改善箇所説明図－①

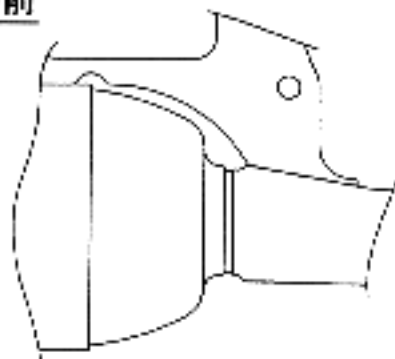
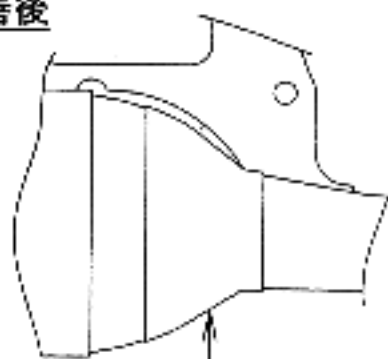
排気消音装置において、排気管と消音器の接続部分の強度が不足しているため、当該部分に亀裂が生じ、最悪の場合、騒音が増加するおそれがある。

補強板を取り付ける

改善の内容：全車両、当該排気消音装置を対策品と交換する。
